## Punkte die neben der durchgehenden Querung für Fußgänger in Rohrbach problematisch sind.

### ***Übergang über die B3 and der Freiburgerstr./Christian-Bitterstr:***

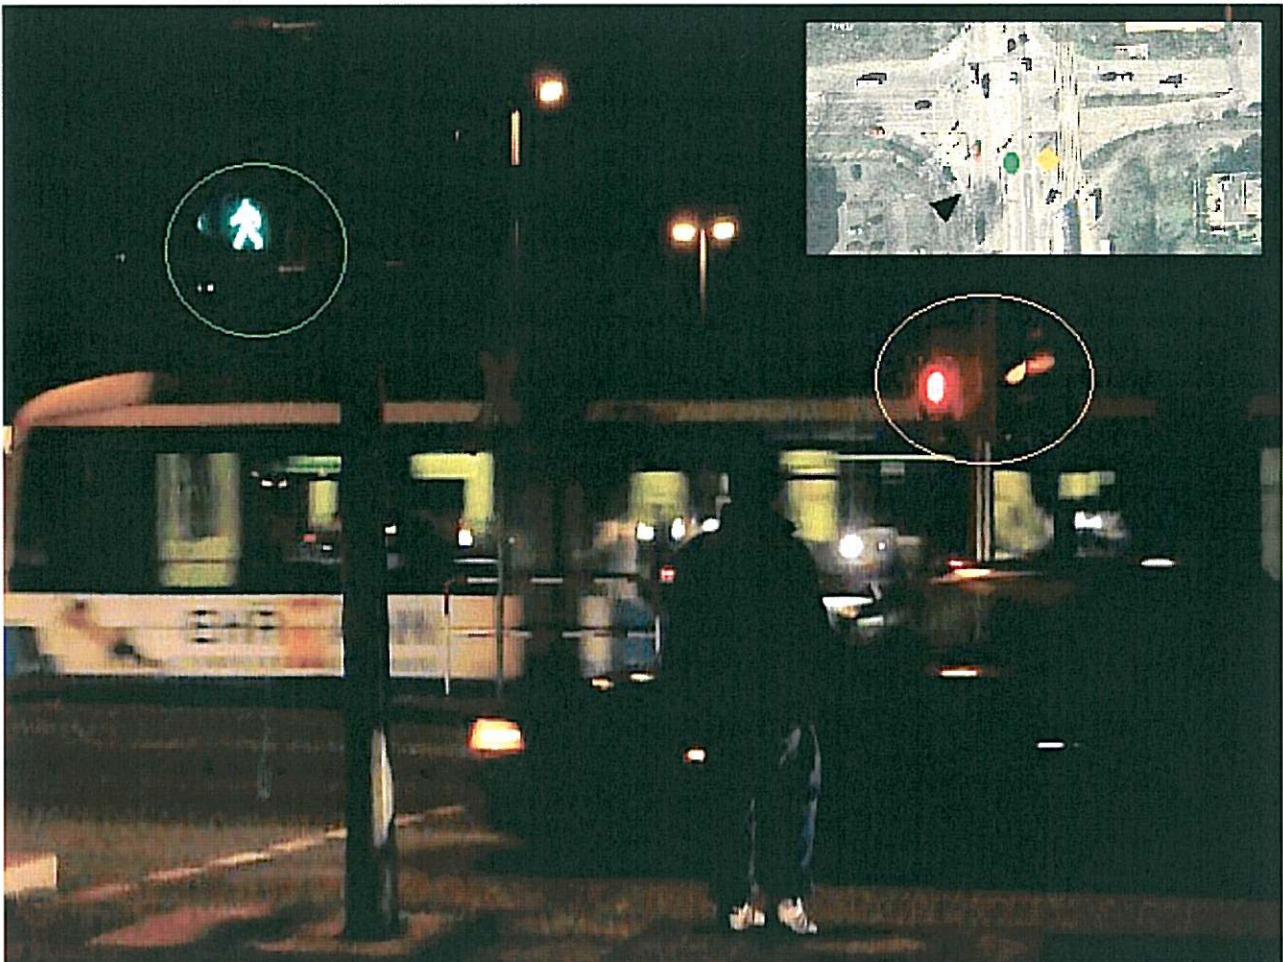
1. Übergang in der Freiburgerstr. fotografiert von West nach Ost (Pfeil markiert Kameraposition). Es besteht die Gefahr, dass Fußgänger, welche von Ost nach West überqueren, mit den Fußgängern aus der Gegenrichtung mitlaufen, wenn dort die Ampel auf GRÜN schaltet, aber die Autos stadteinwärts erst GELB haben, insbesondere wenn Rechtsabbieger in die Christian-Bitter-Str. auf der Abbiegespur schon stehen (nur zu bestimmten Zeiten der Fall). Aufgenommen am 28.11.2009 ca. 18:00 Uhr.

2. Übergang über die Freiburgerstr. entlang der B3 nach Norden. Hier haben die Fußgänger zusammen mit den rechtsabbiegenden Autofahrern GRÜN. Teilweise zeigt die Fußgängerampel in der Mittellage schon ROT, so dass die Rechtsabbieger, welche nur die Ampel in der Mittellage sehen, annehmen, die Fußgänger hätten bereits ROT.

**Forderung ==> Der Umschaltzeitpunkt in GRÜN muss für Fußgänger auf beiden Straßenseiten gleichzeitig erfolgen!**

**Forderung ==> Die Ampel in der Mittellage muss gleichlange GRÜN zeigen wie die Ampel an der Randlage.**
